RESOLUCION No.

POR MEDIO DEL CUAL SE ADOPTAN UNAS DETERMINACIONES

Expediente: 051970432892

Asunto: Control y seguimiento – Permiso de vertimientos

Imagen 1. Trampas de grasa 1 y 2, utilizadas como pretratamiento del agua residual procedente de la zona de cocina. Fuente CORNARE 2021.

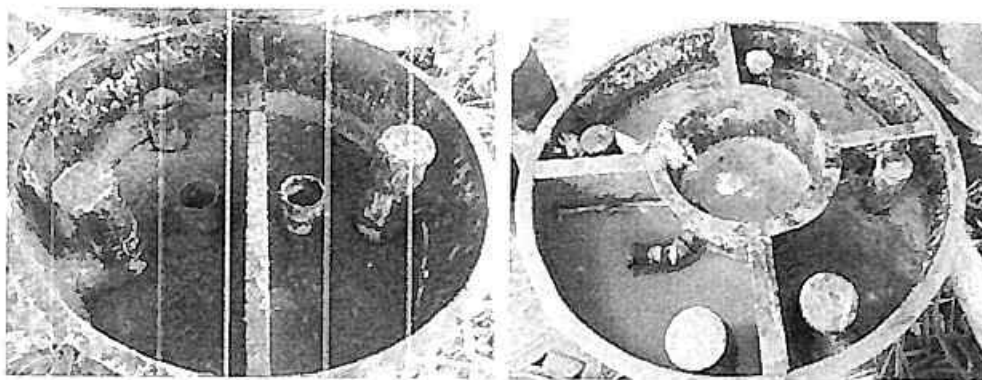
- Las trampas de grasa implementadas para la retención de grasas y aceites generadas en el restaurante, localizadas en las coordenadas X(-w): -75°8'18,97", Y(n): 6°0'53,49" y Z: 1137 msnm, en el predio identificado con FMI:018-26956, son limpiadas generalmente 2 veces a la semana, no obstante, la periodicidad de limpieza puede variar de acuerdo con la cantidad de comensales que visitan el establecimiento. El acompañante del recorrido explicó que las trampas de grasa son utilizadas intercaladamente, es decir, una entra en funcionamiento cambiando el curso del agua hacia ella, cuando la otra entra en proceso de limpieza.

- La disposición de las natas y sólidos extraídos de las trampas de grasas se realiza muy cerca a la fuente hídrica localizada en las coordenadas X(-w): -75°8'18,59", Y(n): 6°0'53,42" y Z: 1133 msnm, lo que puede causarle contaminación y alterar sus condiciones naturales.

4. Trasladar el sitio actual de disposición final de los sólidos removidos de las trampas grasa durante su mantenimiento y limpieza, a un lugar adecuado y retirado de fuentes hídricas, humedales o zonas donde haya presencia de acuíferos.

Imagen 2. Depósito para tratamiento de natas y sólidos extraídos de la trampa grasa 1 y 2. Fuente CORNARE 2021.

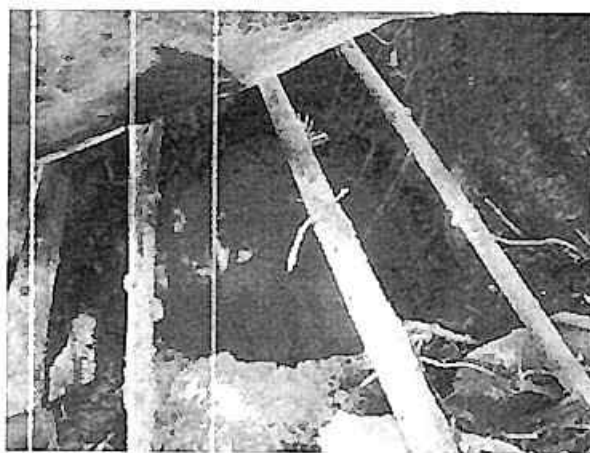
1. Las natas y sólidos extraídos de las trampas de grasas son dispuestas en un agujero con aproximadamente 1,5 metros de profundidad y tratadas con cal, el cual también es esparcido sobre las paredes del agujero. La disposición de estos sólidos es realizada cerca de una fuente hídrica que pasa a 3 metros de distancia y es protegido con una lona.

Imagen 3. Tabique divisorio y sólidos irregulares dentro del tanque séptico principal. Fuente CORNARE 2021.

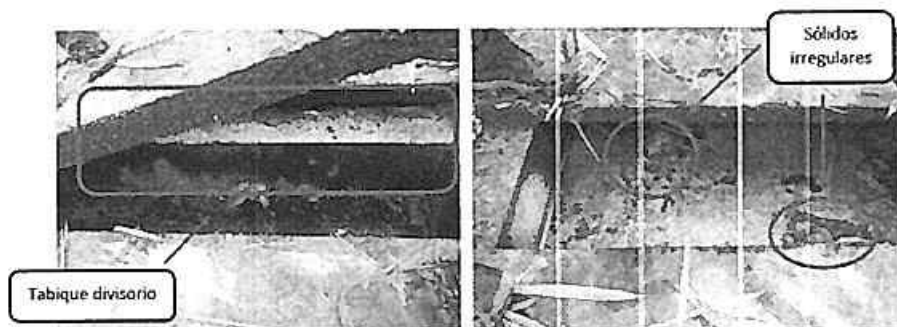
2. Luego de inspeccionar la trampa grasa, se observaron las condiciones exteriores del tanque séptico principal que recibe las aguas residuales de área de baños, el cual se encontró en buen estado, sin embargo, al remover las tapas superiores se evidenció la presencia de sólidos irregulares (toallas, papel higiénico, entre otros) en la unidad de tratamiento. De igual manera, se observó que el tanque está dividido en 2 cámaras, siendo la última de menor tamaño y la que conduce a través de una tubería de 2 pulgadas, el agua residual hasta el segundo tanque séptico, que se localiza en las coordenadas X(-w): -75°8'19.13", Y(n): 6°0'53.72".

- Al verificar el contenido del tanque séptico principal ubicado en las coordenadas X(-w): -75°8'18,92", Y(n): 6°0'53,51" y Z: 1137 msnm, se encontraron sólidos de gran tamaño y no biodegradables, que pueden alterar la digestión anaerobia de las bacterias degradadoras de la materia orgánica, afectando el proceso de depuración de las aguas residuales tratadas.

5. Implementar un programa para el manejo y disposición final adecuado de los residuos sólidos generados en el establecimiento, con el fin de evitar ser dispuestos a través de las redes sanitarias, impidiendo el buen funcionamiento del sistema de tratamiento de aguas residuales domésticas.

Imagen 4. Tuberías averiadas y expuestas dentro y fuera del tanque séptico. Fuente CORNARE 2021.

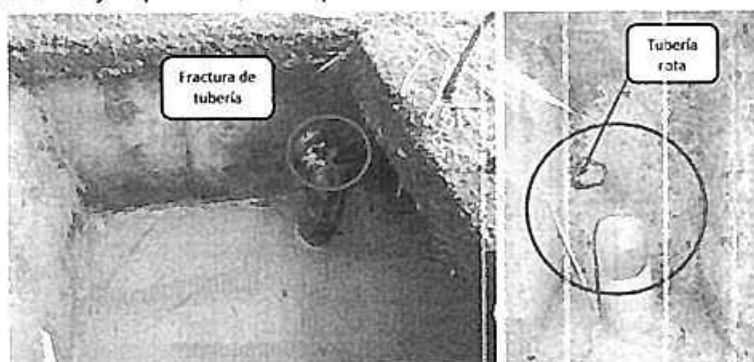
3. Durante el recorrido entre la trampa grasa y el tanque séptico principal, se encontraron ciertas tuberías fracturadas y expuestas, susceptibles a ser averiadas.

10. *Parte de las tuberías que conducen las aguas residuales entre las unidades del sistema de tratamiento se encuentran en malas condiciones, lo que indica un riesgo latente de derrame que pueda generar malos olores y causar contaminación al suelo y al cuerpo de agua cercano al predio.*

Imagen 5. Punto de descarga del vertimiento a fuente hídrica "El Cañausal" o "El Popal". Fuente CORNARE 2021.

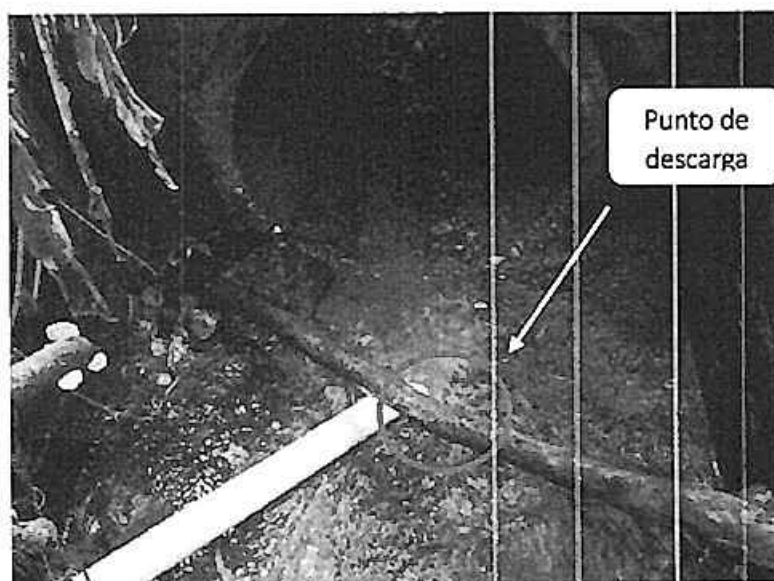
4. Posteriormente se descendió hasta el tanque séptico secundario, que recibe las aguas residuales domesticas del tanque séptico de la cocina, el tanque séptico de los baños y el tanque séptico de la vivienda, pero no se pudo llegar hasta él por las condiciones del terreno y la abundante maleza presente en el lugar. A pesar de ello, se identificó el punto de descarga a una fuente de agua denominada "El Cañausal" o "El Popal" que atraviesa el predio, en las coordenadas X(-w): -75°8'19,15", Y(n): 6°0'54" y Z: 1118 msnm.

7. Procurar mantener despejada el área donde se encuentran los sistemas de tratamiento de aguas residuales del establecimiento de comercio y la vivienda, para permitir el fácil acceso al momento de inspeccionar los sistemas.
